**Verslag huishoudelijke elektrische installatie op laagspanning en zeer lage spanning****Algemeen:**

Referentie: 009-20260216-01	Datum controle: 16/02/2026
Keurder: 009

Eigenaar: Onbekend	EAN-code: 541448820063730348
Adres installatie: Keringstraat 59, 9506 - Zandbergen	Nummer teller(s): 1sag3100300897
Distributienetbeheerder installatie: Fluvius	
Datum uitvoering installatie:	☒ Vóór 01/10/1981 ☐ Tussen 01/10/1981 en 01/06/2020 ☐ Vanaf 01/06/2020
Type:	☒ Wooneenheid ☐ Niet-huishoudelijk ☐ PV ☐ Batterij ☐ Laadpaal

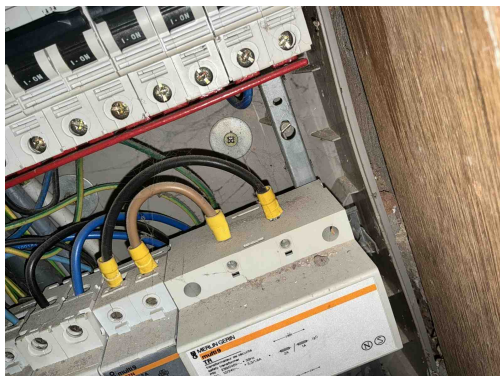
T21 - Het elektrisch materieel is niet geplaatst volgens de voorschriften van de fabrikant/ regels van goed vakmanschap . (Boek 1: 1.4.1.3)

Opmerking: Ophanging vijzen niet afgedekt,

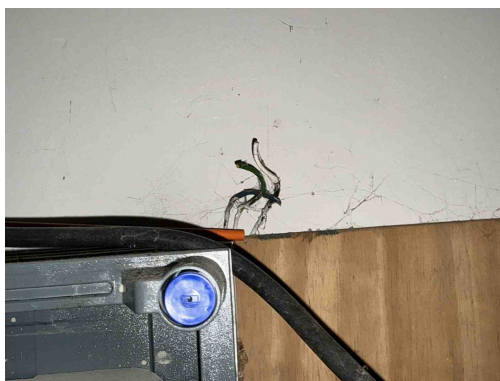
B29 - Het elektrisch verdeelbord in een huishoudelijke ruimte is niet voorzien van een deur (Boek1: 5.3.5.1).

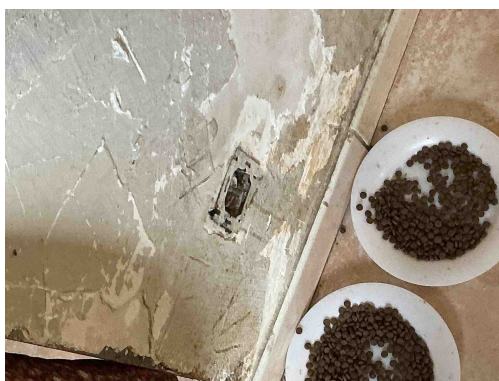
C21 - Het gebruik van geleiders van het type VOB, zonder bijkomende afscherming is niet toegestaan (Boek 1: 5.2.9.6).
Opmerking: Boven de teller

C21 - Het gebruik van geleiders van het type VOB, zonder bijkomende afscherming is niet toegestaan (Boek 1: 5.2.9.6).
Opmerking: Boven de teller

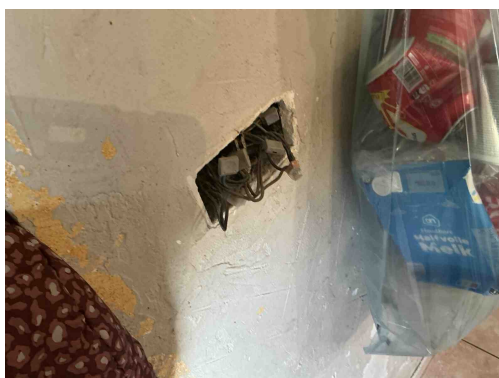
T23 - Het elektrisch materiaal is beschadigd. (Boek 1: 1.4.1.3).

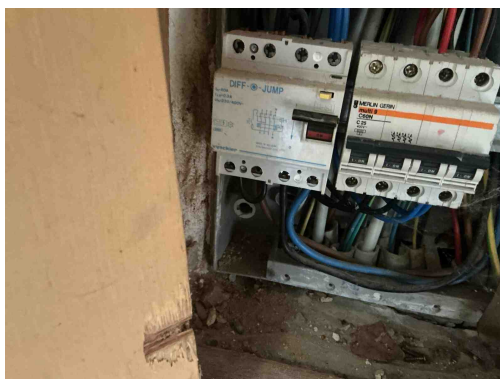
T23 - Het elektrisch materiaal is beschadigd. (Boek 1: 1.4.1.3).

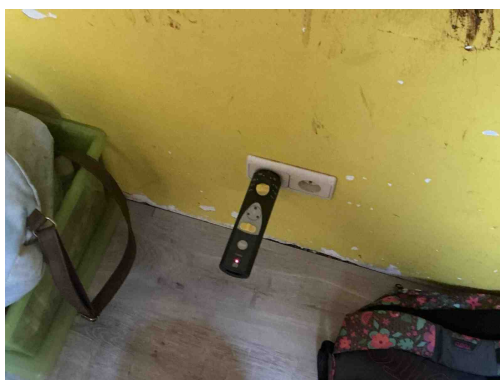
D04 - De hoofddifferentieelstroominrichting is niet verzegelbaar (Boek 1: 4.2.4.3).

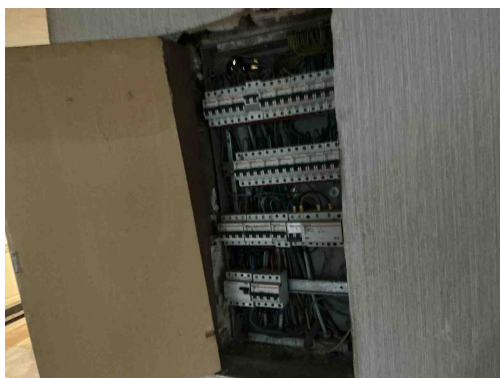
A16 - Er is geen continuïteit van de beschermingsgeleider van de contactdoos (Boek 1: 5.4.3.4).
